溶接専門部会 (WS) 火技解釈第 10 章 検討課題 一覧表 (1/16) 「平成 30 年 8 月 7 日現在」

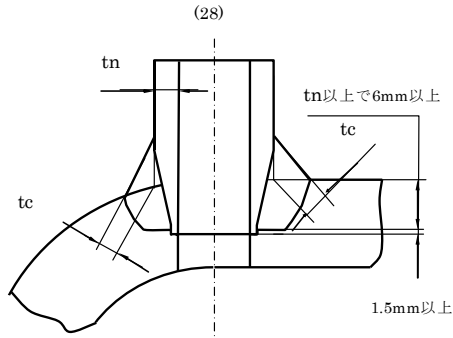
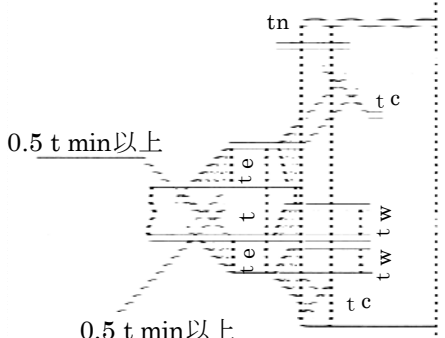
No.	課題番号	【課題名】 概要	主要な 条項	担当 Gr.	改正 提案	理 由	WS 最終審議	WS 投票	JESC 提案	JESC 提案結果	備 考
7	WS06-02	<p>【平板又は管板を取り付ける継手の溶接部】 火技解釈別図 3(11)の構造で、ステーで支えられるか否かで溶接脚長が決められていたが、ASME2003Addenda 以降では、ステーの有無による区分が廃止されている。</p> <p>(11)</p> 	別図第 3 (11)	溶接設計	否	ステーの取り付け方法、サイズに関して、事項は多種多様であり、全てのケースが強度を満足するとは言えない。	WS 19-1	—	—	—	
8	WS06-03	<p>【管台を取り付ける継手の溶接部】 ASME Sec. I 2002 Addenda から PW16.1(p)の図が削除された。</p> <p>(20)</p> 	別図第 4 (20)	溶接設計	否	溶接強度の健全性が問題となった訳でもなく、適用に問題ないため現行のままとする。	WS 19-1	—	—	—	
9	WS06-04	<p>【溶接部の強度不足】 「高クロム鋼の長時間クリープ強度低下に関する技術基準適合性調査委員会」(略称：SHC 委員会*1) で検討された内容の火技解釈への取り込み。</p> <p>*1 : Committee on Establishing Allowable Stress Value etc. of High Chromium Ferritic Steel</p>	第 121 条	溶接設計	否	溶接部の強度低下に係り、現行の溶接継手効率の式に入っている因子である継手の種類、溶接部の検査に溶接継手部のクリープ強度の因子を加えた溶接継手の効率 $\eta$ として、火技解釈第 1 章の計算式改正を提案する。 溶接設計に絡み、JISB8201 の訂正を行いたい予定である。	WS 19-1	—	—	—
